**Objet :** Balade de Reconnaissance d'Aménagements Cyclables (BRAC)  
Secteur Riolan-Le Mongnier-Barni

## BRAC AOUT 2026

### Secteur rues Riolan, Barni, Le Mongnier

#### Rue Jules Barni / Carrefour Pont Noyelle

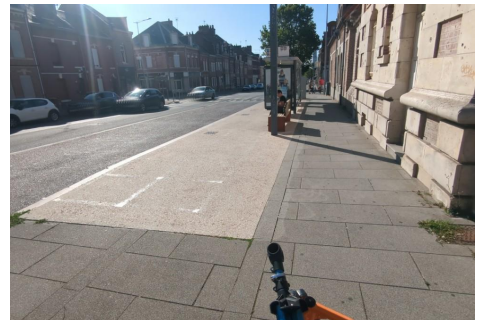
L'axe Jules Barni n'a pas fait l'objet d'une analyse détaillée intégrale lors de cette BRAC. Ce n'était pas l'objet. Néanmoins, nous souhaitons rappeler deux zones mal aménagées

- 1) Passage arrêt bus BHNS non géré, avec pure disparition momentanée de la piste cyclable, source de conflits vélos-piétons

- 2) Un point positif pour le "M12" mais un tout droit "délicat" / SAS vélo ?

## Sur l'ensemble du secteur

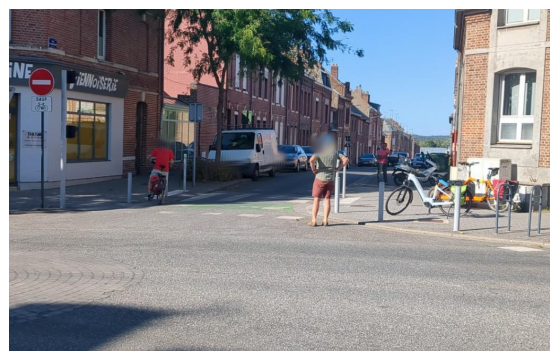
**Points positifs :** la présence de plusieurs panneaux C24b (carré bleu affectation de voie) pour indiquer aux automobilistes que des vélos peuvent venir en face.

Implantation de DSC plutôt satisfaisante d'une façon générale mais hétérogène. Certaines rues sont en DSC, d'autres non, alors qu'elles ont des configurations très proches.

## Les grandes absentes : avenue de Londres, rue de Croy et rue Vaquette

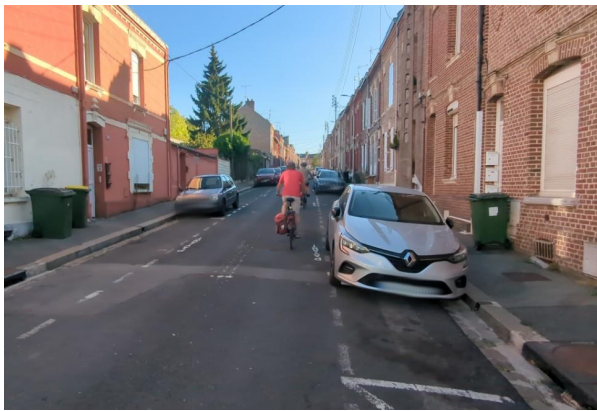
Ces rues devraient bénéficier d'un DSC permettant aux riverains de rejoindre sans détour l'aménagement cyclable Jules Barni
